敦賀発電所2号炉
ボーリング柱状図の記事欄に係るご指摘への回答
補足説明資料3
シームについて

令和2年5月13日
日本原子力発電株式会社

柱状図における「シーム」の記載とその性状 (H19-No.2孔 深度73.67m)

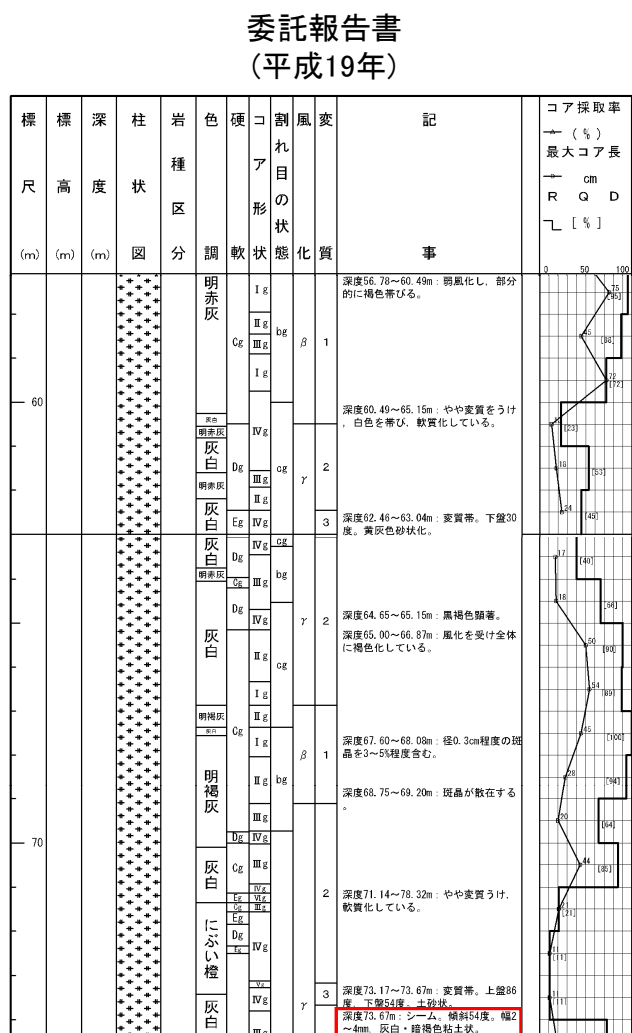
一部で礫混じり粘土状を呈するが、礫に定向配列は認められない。また、周囲の岩盤に劣化が認められないことから、破碎部ではないと判断した。

委託報告書 (平成19年)	設置許可申請書案	設置許可申請書 (平成27年11月)	審査資料 (平成29年12月22日)
深度73.67m: シーム。傾斜54度。幅2~4mm。灰白・暗褐色粘土状。	記載なし	記載なし	記載なし

柱状図における「シーム」の記載とその性状 (H19-No.2孔 深度95.54m)

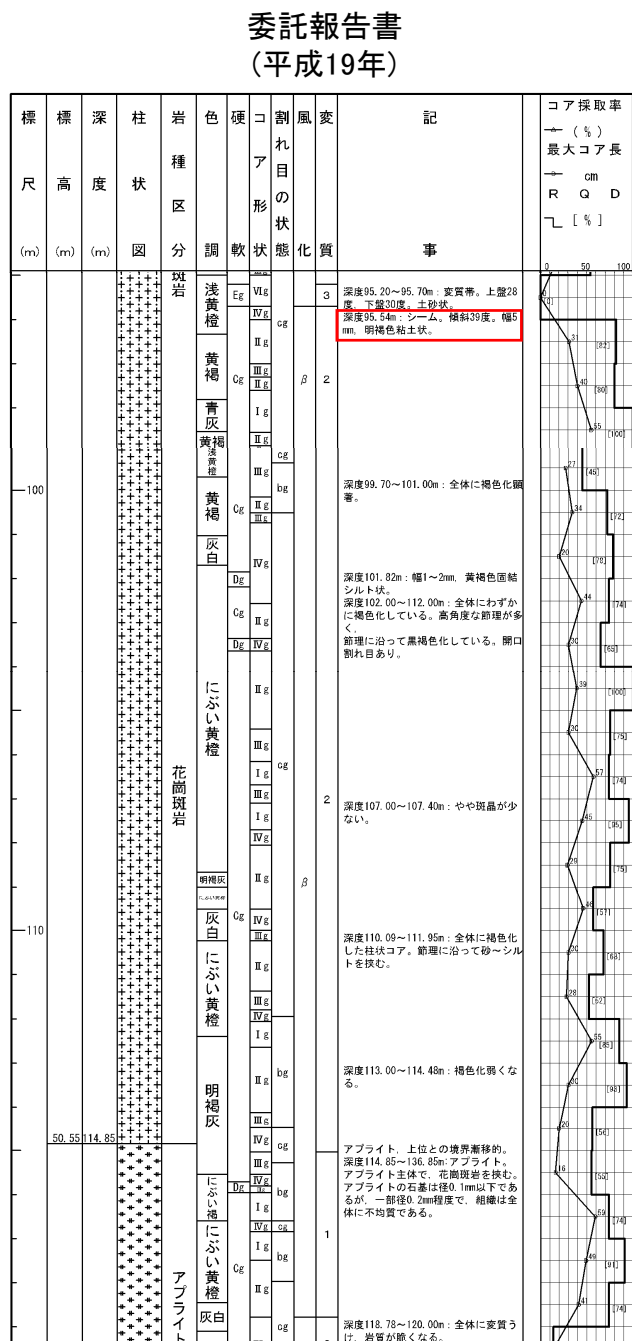
一部で礫混じり粘土状を呈するが、礫に定向配列は認められないことから、破碎部ではないと判断した。

委託報告書 (平成19年)	設置許可申請書案	設置許可申請書 (平成27年11月)	審査資料 (平成29年12月22日)
深度95.54m: シーム。傾斜39度。幅5mm。明褐色粘土状。	記載なし	記載なし	記載なし

柱状図における「シーム」の記載とその性状 (H19-No.2孔 深度146.45m)

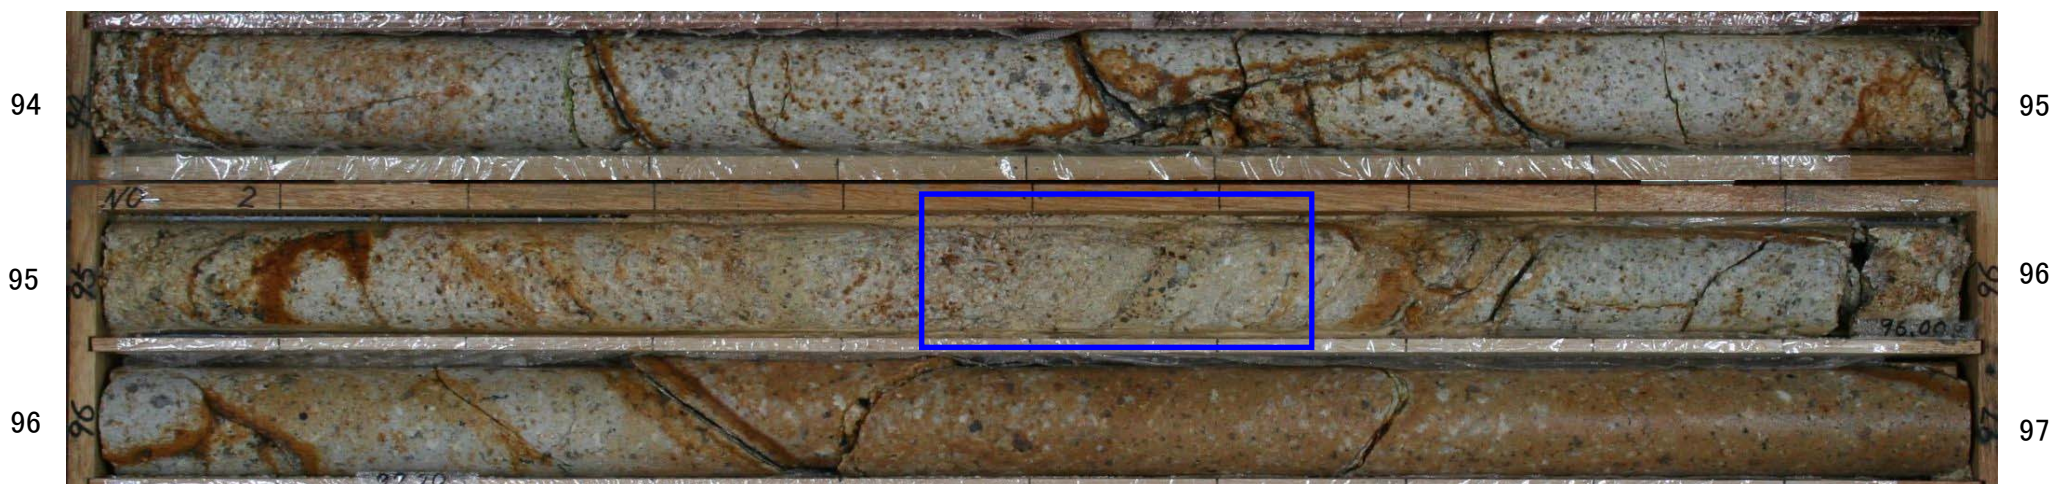
・シルト状を呈するが、その分布は屈曲しており直線性に乏しい。
 また、周囲の岩盤中の粒子の定向配列は認められないことから、破碎部ではないと判断した。

委託報告書 (平成19年)	設置許可申請書案	設置許可申請書 (平成27年11月)	審査資料 (平成29年12月22日)
深度146.45m: シーム. 傾斜45度. 幅2mm. 褐色シルト状.	記載なし	記載なし	記載なし

柱状図における「シーム」の記載とその性状 (H19-No.2孔 深度147.25m)

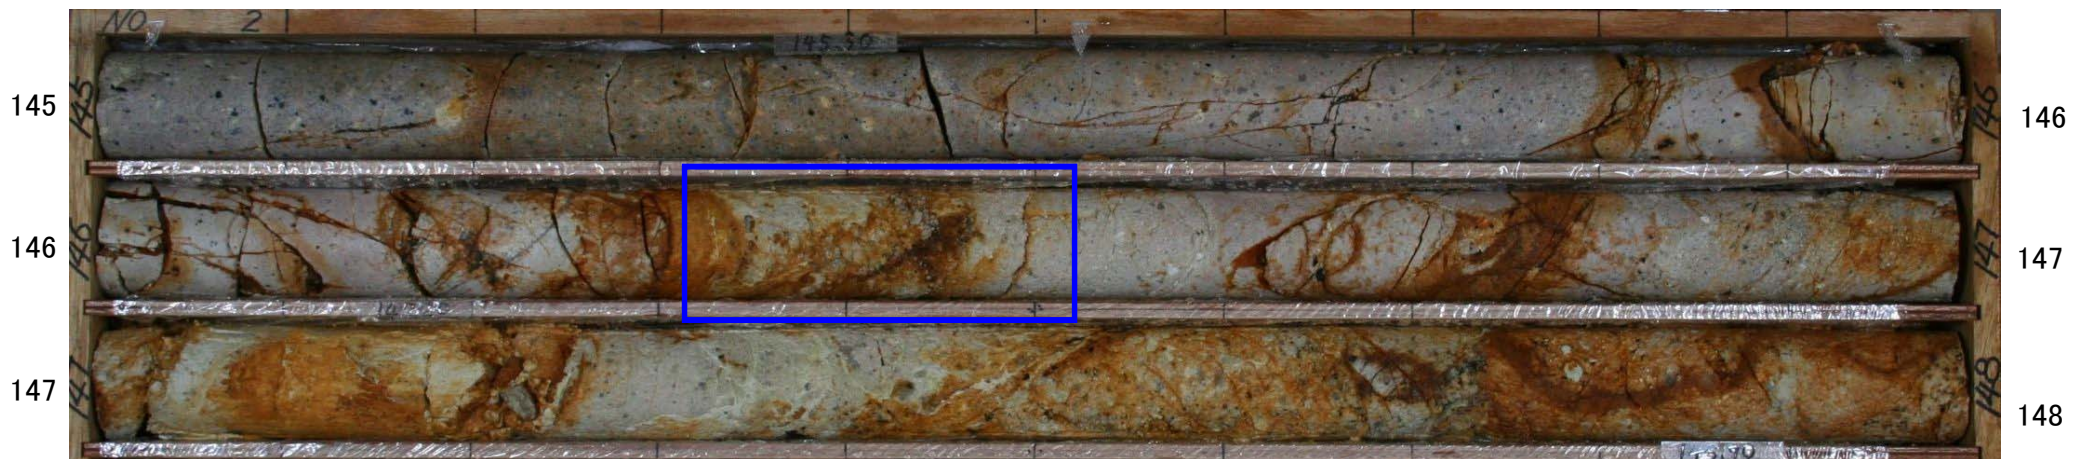
・147.25～147.58mの区間は、シームを含め破碎部と同系統の低角な割れ目が分布し、147.06～147.25mの区間は組織が不明瞭になっていることから、一連の破碎部であると判断した(平成20年破碎部再観察結果)。

委託報告書 (平成19年)	設置許可申請書案	設置許可申請書 (平成27年11月)	審査資料 (平成29年12月22日)
<p>深度147.04～147.06m: 破碎帯(Hc)。上盤23度、下盤34度。幅23mm。明灰色シルト質砂状。</p> <p>深度147.06～147.20m: 変質帯。上盤34度。砂状～砂質シルト状。</p> <p>深度147.25m: シーム。傾斜25度。幅2～4mm。灰白色礫混じりシルト状。</p> <p>深度147.25～147.58m: 変質帯。上盤25度、下盤38度。灰白色網目状。</p>	<p>●147.04～147.06m</p> <ul style="list-style-type: none"> ・破碎部である。 ・明灰色のシルト質砂状を呈する。 ・明灰色のシルト質砂：累計厚23mm ・走向・傾斜はN31° W70° Wである。 ・上盤境界の傾斜は23°、下盤境界の傾斜は34°である。 <p>147.06～147.20m</p> <ul style="list-style-type: none"> ・変質している。 ・砂状～砂質シルト状を呈する。 ・上端境界の傾斜は34°である。 <p>147.25～147.58m</p> <ul style="list-style-type: none"> ・変質している。 ・灰白色粘土が網目状に分布する。上端境界に幅2～4mmの灰白色礫混じりシルトを挟む。 ・上端境界の傾斜は25°、下盤境界の傾斜は38°である。 	<p>●147.04～147.06m</p> <ul style="list-style-type: none"> ・破碎部である。 ・明灰色のシルト質砂状を呈する。 ・明灰色のシルト質砂：累計厚23mm ・走向・傾斜はN31° W70° Wである。 ・上盤境界の傾斜は23°、下盤境界の傾斜は34°である。 <p>147.06～147.20m</p> <ul style="list-style-type: none"> ・変質している。 ・砂状～砂質シルト状を呈する。 ・上端境界の傾斜は34°である。 <p>147.25～147.58m</p> <ul style="list-style-type: none"> ・変質している。 ・灰白色粘土が網目状に分布する。上端境界に幅2～4mmの灰白色礫混じりシルトを挟む。 ・上端境界の傾斜は25°、下盤境界の傾斜は38°である。 	<p>●147.04～147.48m(D-20破碎帯)</p> <ul style="list-style-type: none"> ・破碎部である。 ・主ににぶい黄橙色の固結礫状部及び固結砂状部からなる。 ・明灰色の未固結粘土状部：累計幅2.3cm ・走向・傾斜はN31° W70° Wである。 ・上端境界の傾斜は23°、下盤境界の傾斜は34°である。

柱状図における「シーム」の記載とその性状(H19-No.3孔 深度54.60m)

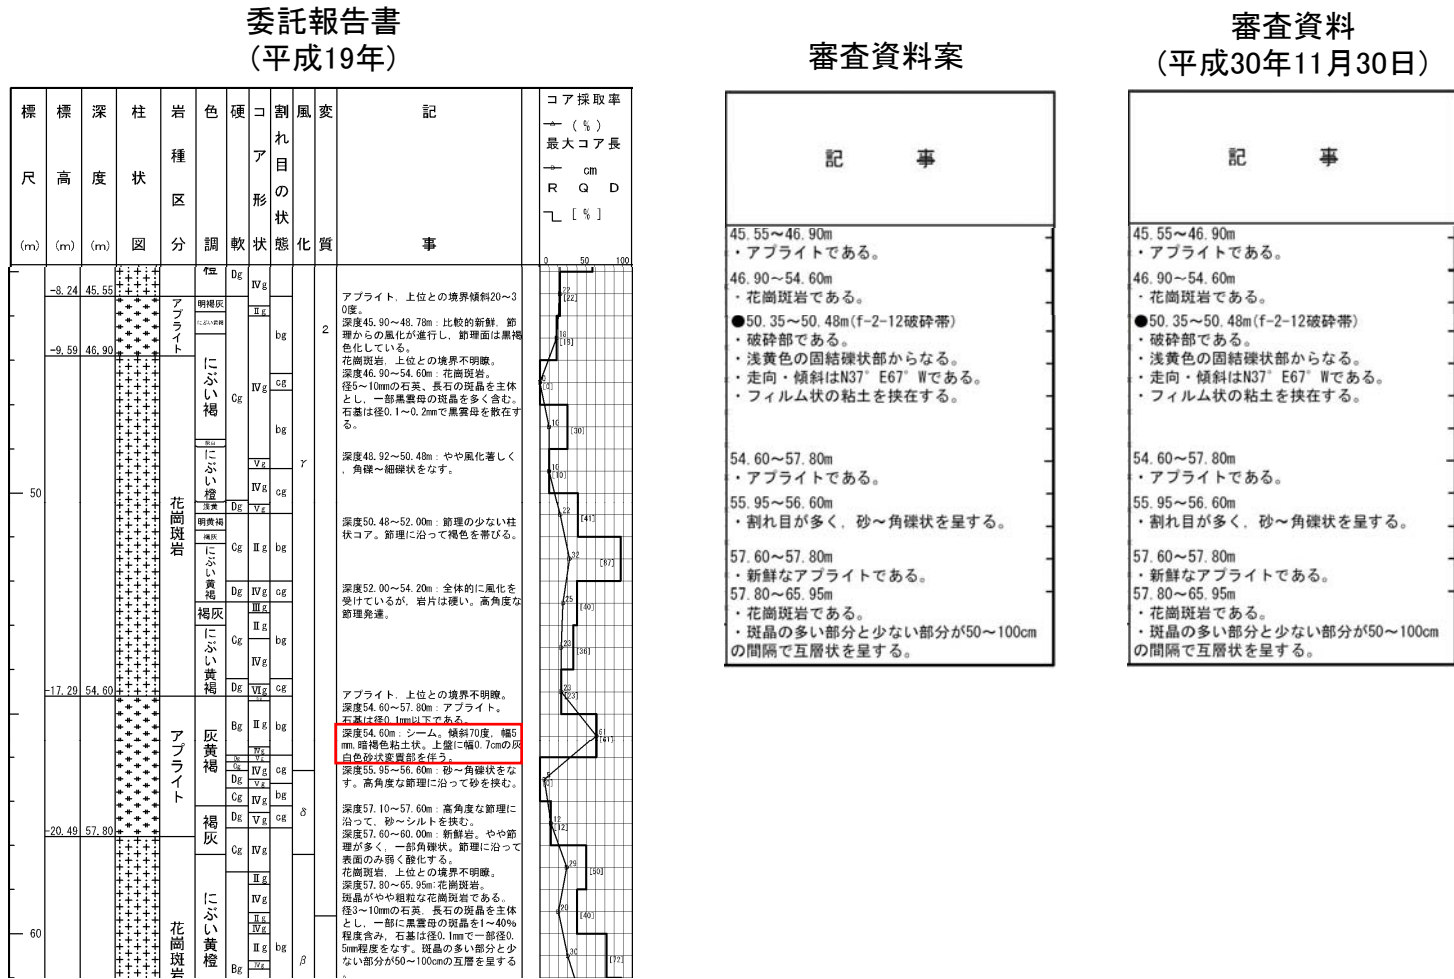
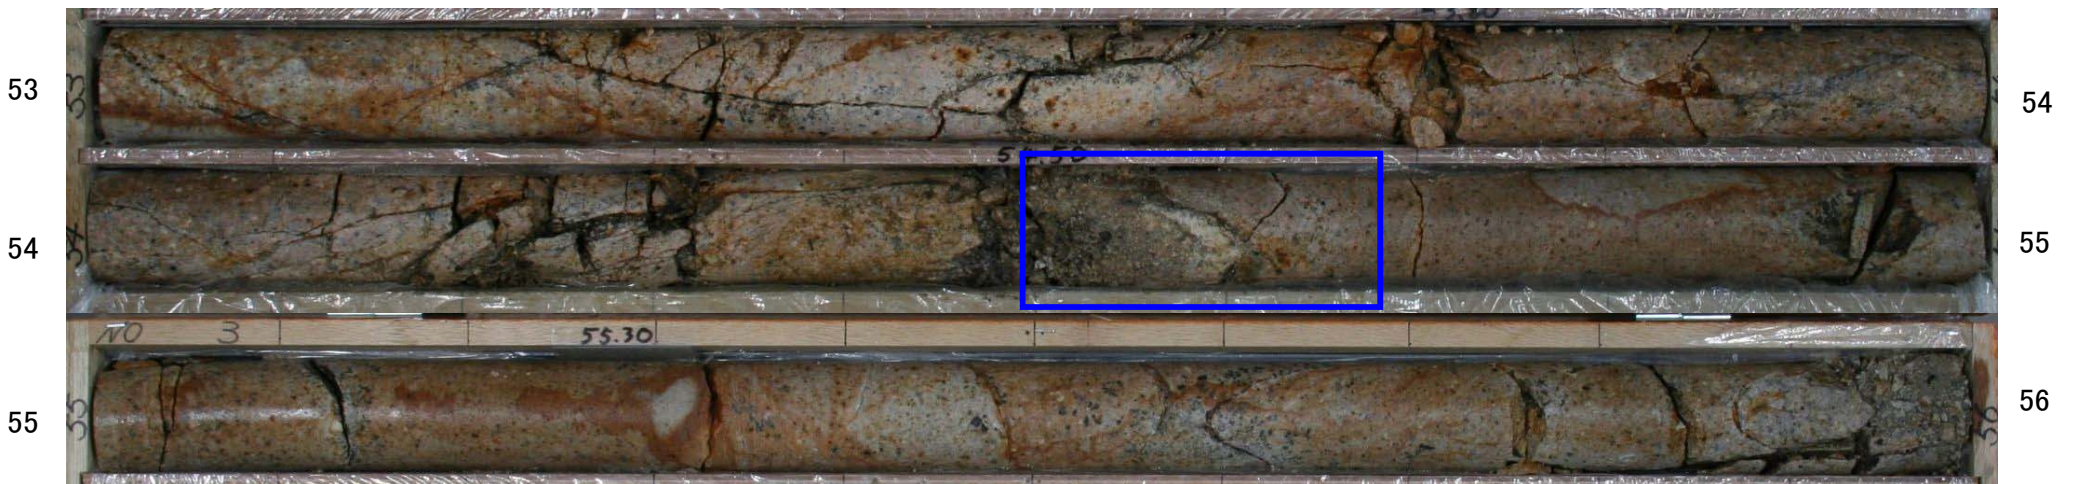
・粘土状及び砂状を呈するが、その分布は殲滅し連続性に乏しい。
 また、周囲の岩盤中の粒子の定向配列は認められないことから、破碎部ではないと判断した。

委託報告書 (平成19年)	審査資料案	審査資料 (平成30年11月30日)
深度54.60m: シーム。傾斜70度、幅5mm、暗褐色粘土状。上盤に幅0.7cmの灰白色砂状変質部を伴う。	記載なし	記載なし

柱状図における「シーム」の記載とその性状 (H19-No.4孔 深度34.38m)

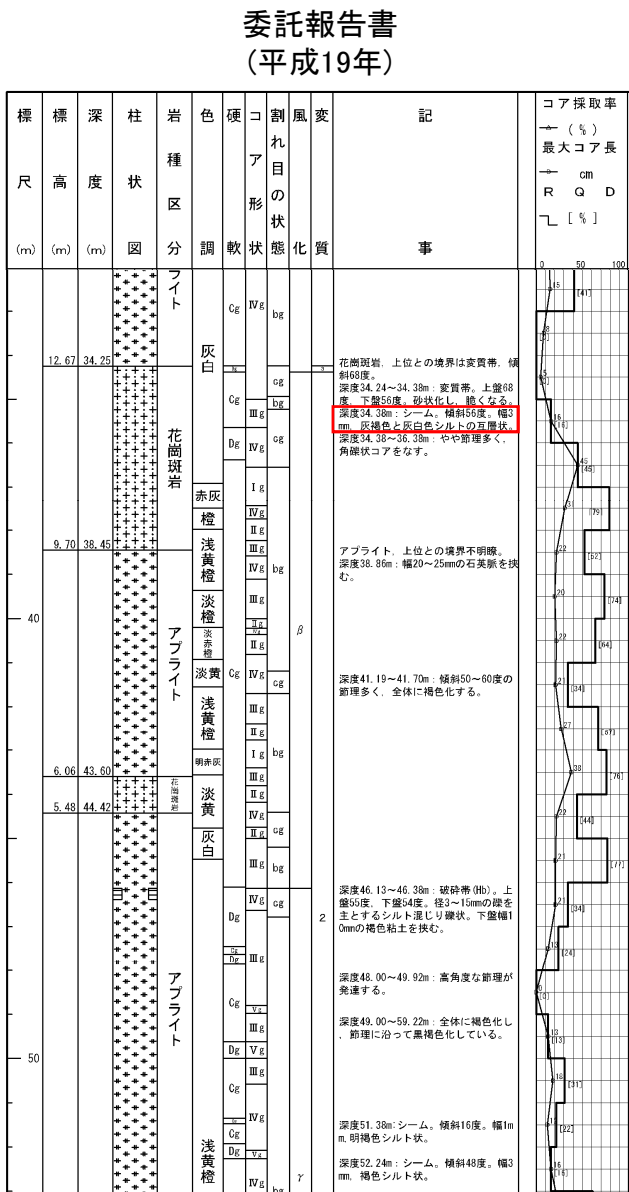
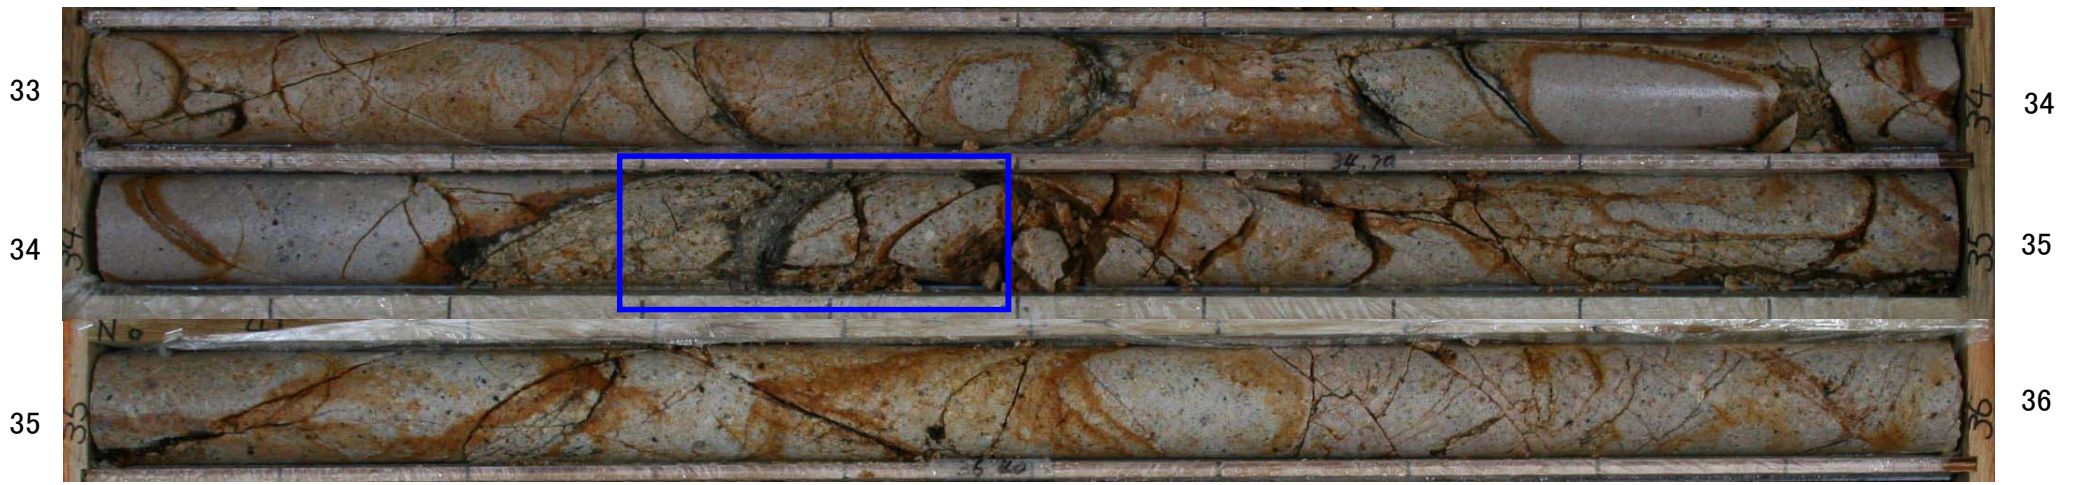
・下端面に沿って縞状の構造が認められ、細礫混じり砂状部を伴うことから、周囲の割れ目の多い部分を含め破碎部として認定した。
直線的・連続的な粘土状部の分布が認められないことから、カタクレーサイトであると判断した(平成20年破碎部再観察結果)。

委託報告書 (平成19年)	設置許可申請書案	設置許可申請書 (平成27年11月)	審査資料 (平成29年12月22日)
<p>深度34.24~34.38m: 変質帯。上盤68度, 下盤56度。砂状化し、脆くなる。 深度34.38m: シーム。傾斜56度。幅3mm。灰褐色と灰白色シルトの互層状。</p>	<p>34.24~34.38m ・変質している。 ・砂状を呈する。下端境界に幅3mmの灰褐~灰白色シルトを挟む。 ・上端境界の傾斜は68°, 下端境界の傾斜は56°である。</p>	<p>34.24~34.38m ・変質している。 ・砂状を呈する。下端境界に幅3mmの灰褐~灰白色シルトを挟む。 ・上端境界の傾斜は68°, 下端境界の傾斜は56°である。</p>	<p>●34.24~34.38m (f-2-12破碎帯) ・破碎部である。 ・灰白色の固結礫状部からなる。 ・走向・傾斜はN12° E73° Wである。 ・下端境界の傾斜は56°である。</p>

柱状図における「シーム」の記載とその性状(H19-No.5孔 深度71.66m)

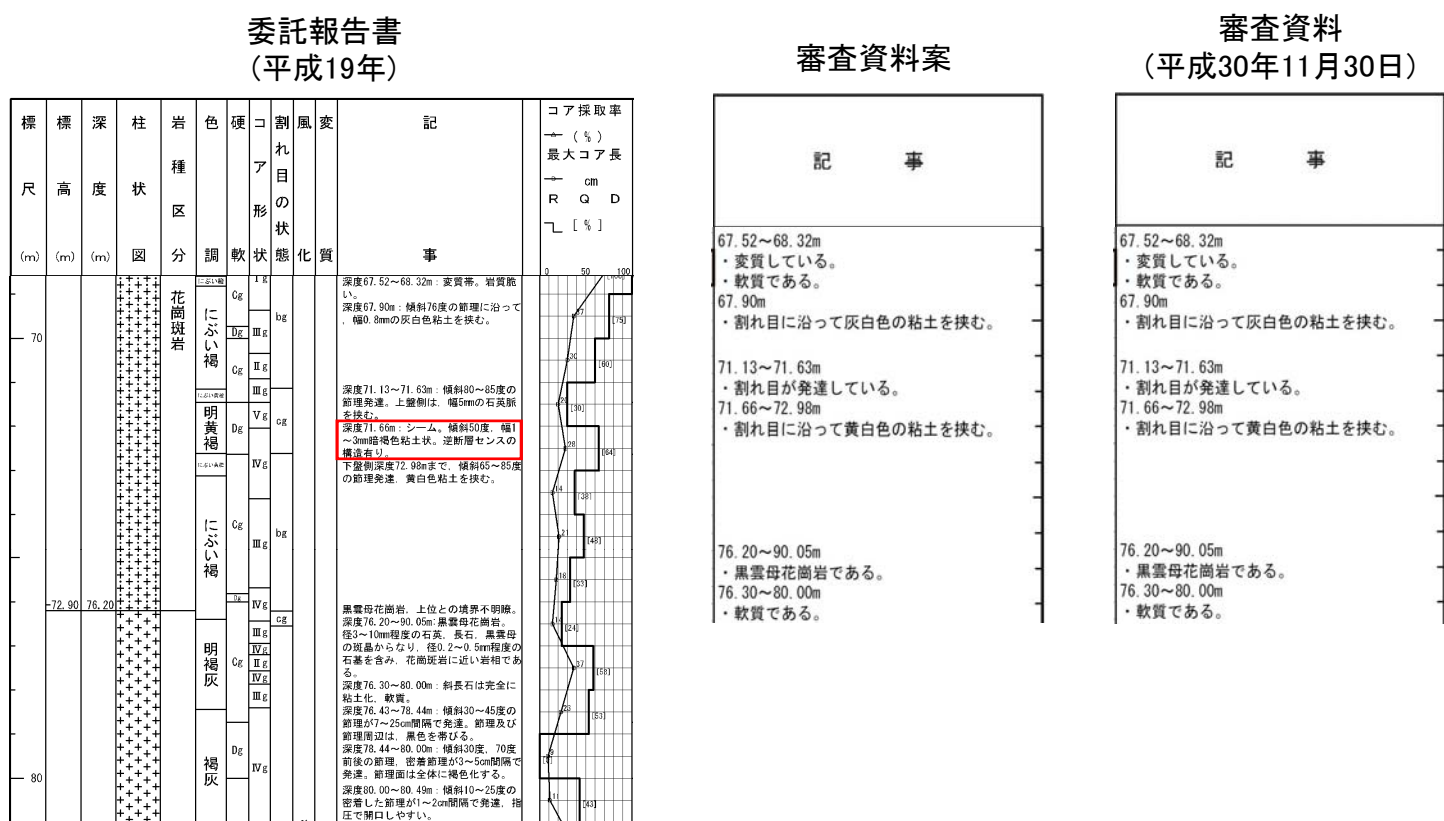
・粘土状を呈するが、その分布は湾曲し直線性に乏しいことから、破碎部ではないと判断した。

委託報告書 (平成19年)	審査資料案	審査資料 (平成30年11月30日)
深度71.66m:シーム。傾斜50度。幅1~3mm暗褐色粘土状。逆断層センスの構造有り。	記載なし	記載なし
